## Controlebezoek – Periodiek [Hfst 6.5]

**Verslagnummer:** 05/26062024/35819/1/1

Uilenberg 31a, 2270 Herenthout (België)

## Eendraadsschema en situatieplan

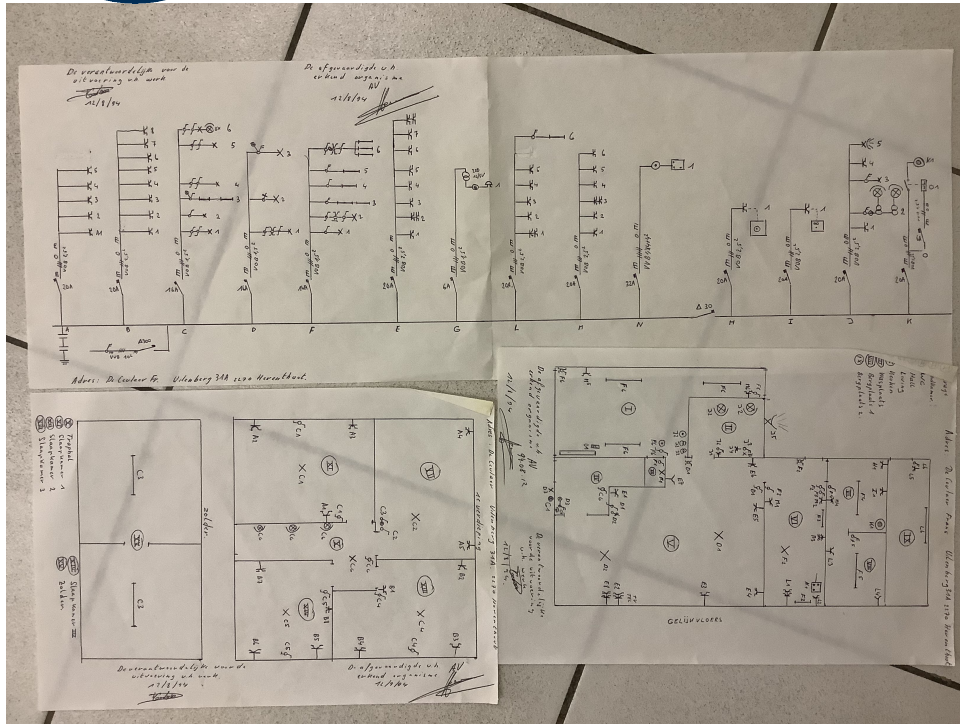
- De spreidingsweerstand moet onder de 30ohm gebracht worden. Indien dit niet mogelijk is, en het is niet groter dan 100ohm, moet het elektrisch bord voorzien worden van differentiëlen met hoge gevoeligheid die de hoofddifferentieel aanvullen. – oAfd 4.2.4.3
- het eendraadsschema en situatieplan zijn niet conform. – oAfd 3.1.2.1– 3.1.2.3
- het eendraadsschema en situatieplan komen niet overeen met de werkelijkheid. – Afd.3.1.2
- De isolatieweerstand van de installatie is onvoldoende. - oAfd 6.4.5.1

- De schema's zijn niet aanwezig of niet correct. Wij kunnen niet uitsluiten dat er geen nieuwe inbreuken zullen zijn bij het voorleggen van de (nieuwe) schema's.
- We raden aan de dienstspanning aan te duiden op het elektrisch bord.
- Buiten een vernieuwing van de elektrische installatie, zullen de afwijkingen niet meer van toepassing zijn.
- Door gevolg te geven aan de hoger vermelde inbreuken, is het mogelijk dat er bij een volgend onderzoek bijkomende inbreuken aan het licht komen.
